Enquête publique sur le projet de création d'une centrale photovoltaïque au sol
sur la commune de Saint-André-de-Roquelongue, (Aude), au lieu-dit « la Rivière »,
déposé par la société « CPV - SUN 40 » (Luxel)

OBJET : - Projet de création d'un parc photovoltaïque au sol à St-André-de-Roquelongue 11
- Rapport d'enquête publique
- Conclusions et avis

RAPPORT D'ENQUETE PUBLIQUE

Enquête publique relative au projet de création d'une centrale photovoltaïque au sol sur la commune de SAINT-ANDRE-DE-ROQUELONGUE (Aude) - Lieu-dit « La Rivière » par la société, maître d'ouvrage, « CPV - SUN 40 », (LUXEL), sise à Montpellier 34

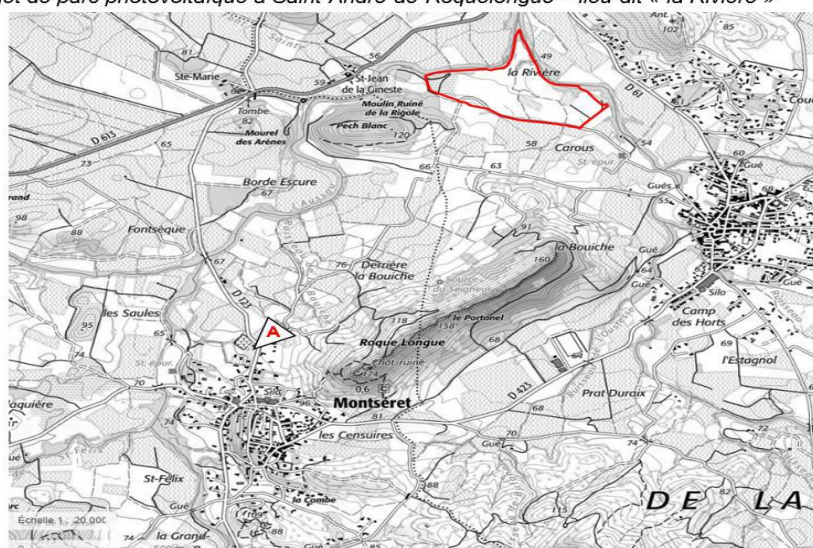
e) Le volet paysager de l'étude d'impact ne propose pas de photomontage permettant de rendre compte de la visibilité de ce projet étendu depuis [les habitations situées le long de l'avenue des Corbières] d'où l'impact est considéré de niveau modéré, soit le niveau d'impact paysager le plus fort de ce projet, ni de photomontage permettant de rendre compte de l'impact paysager des postes électriques surélevés de 80 cm. La visibilité du projet n'est pas présentée depuis les routes proches.

→ Réponse du porteur de projet :

⇒ *Suite à l'avis MRAe, le volet paysager de l'étude d'impact a été complété. Un photomontage a été ajoutée présentant la vue du site depuis les habitations situées au nord de l'aire d'étude p. 194 de l'étude d'impact (V2). La visibilité du projet depuis les routes proches est présente p. 142 à 144 de l'étude d'impact (V2). L'impact paysager des postes électriques est visible sur le photomontage ci-dessous.*

«Carte des enjeux identifiés pour les habitats et la flore, Source : Réponse à la demande de compléments - Parc photovoltaïque de Saint-André-de-Roquelongue, mai 2022

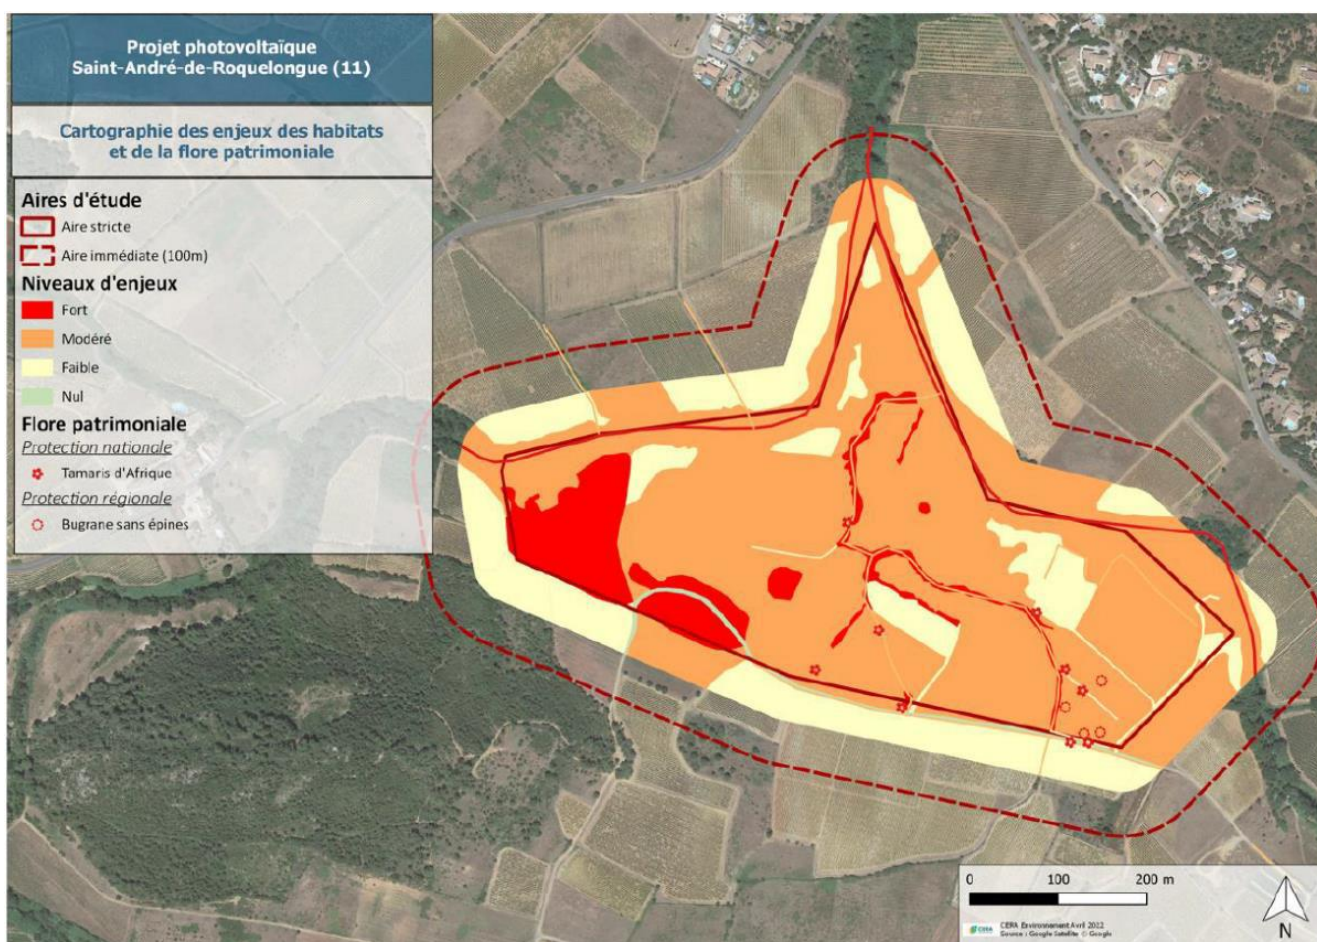
Recommandation n° 5 : La **MRAe** recommande de présenter une carte des enjeux floristiques croisée avec l'implantation des panneaux et divers aménagements afin de mieux appréhender les impacts potentiels du projet.

Comme évoqué ci-avant, effectivement, dans l'étude d'impact, la carte des enjeux floristiques était erronée : elle ne faisait pas paraître les enjeux forts des alignements d'arbres bordant le fossé central, et des gazons à Brachypode. Cela a été rectifiée au moment de la réponse à la demande de compléments de mars 2022. La carte des enjeux floristiques actualisée est présentée ci-après. Comme indiqué dans le préambule du présent document, l'étude d'impact a été mise à jour à ce titre.

Plan d'implantation sur la carte des enjeux floristiques, Source : LUXEL, septembre 2022

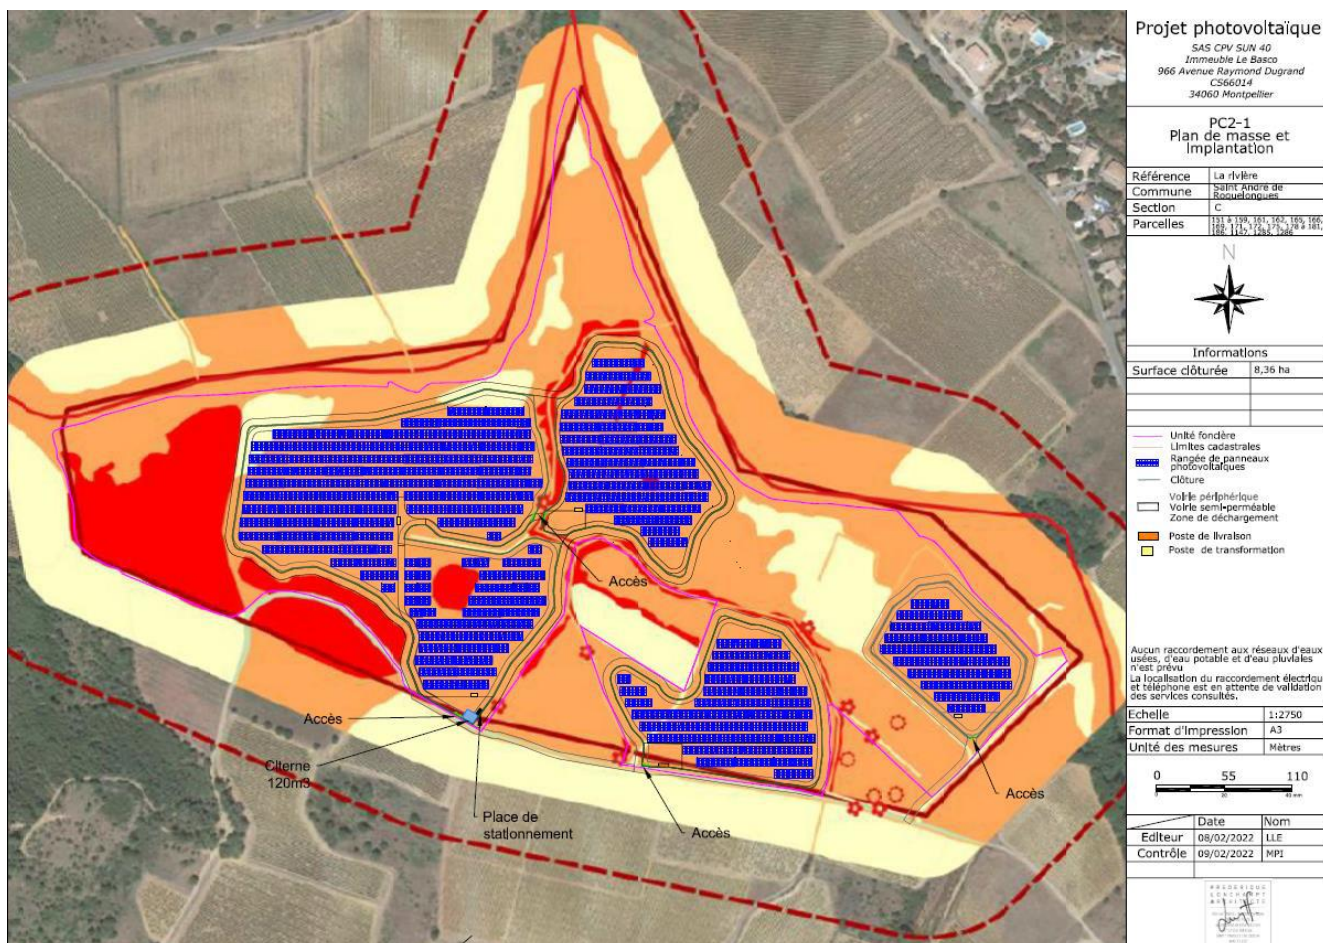
De plus, elle recommande d'apporter plus de cartographies lisibles et de lever les incohérences entre le texte et celles-ci, afin de clarifier la démarche d'évaluation environnementale. Les surfaces des habitats réellement impactés doivent être précisées. Si des habitats à forts enjeux naturalistes sont impactés, des mesures environnementales d'évitement, de réduction voire de compensation devront être mises en place le cas échéant.

Le Trèfle écumeux n'est pas une espèce floristique à enjeu fort mais modéré. Il est par ailleurs ni protégé, ni menacé. Il n'est donc pas représenté comme à enjeu fort sur ces cartes.

Pour compléter cette carte des enjeux floristiques, ci-dessous se trouve la carte des enjeux avec l'implantation des panneaux.

- L'ensemble des stations de flore protégées ou menacées, à enjeu très fort à fort, seront évitées : la Bugrane sans épines (toute la zone au sud-est du projet notamment), la Tamaris d'Afrique, le Ciste crépu et l'Hélianthème poilu,
- Les gazons de Brachypode seront évités par l'implantation des panneaux,
- Les 9/10e des alignements d'arbres seront également évités. Sur les 6 100 m² d'alignements d'arbres à enjeu fort présents dans l'aire d'étude, 600 m² seront impactés(*). C'est notamment le cas des arbres présents dans l'entité clôturée nord-est. Dans le texte, il est précisé que ces alignements d'arbres sont à enjeu modéré mais fort localement.

L'ensemble des habitats d'intérêt communautaire étant évité, et la majeure partie de l'alignement d'arbres à enjeu fort aussi, la majorité des habitats impactés correspond aux friches méditerranéennes. Ces milieux ouverts seront peu impactés par l'implantation des panneaux, les impacts du projet sur la flore et les habitats peut donc être considérés comme faibles.
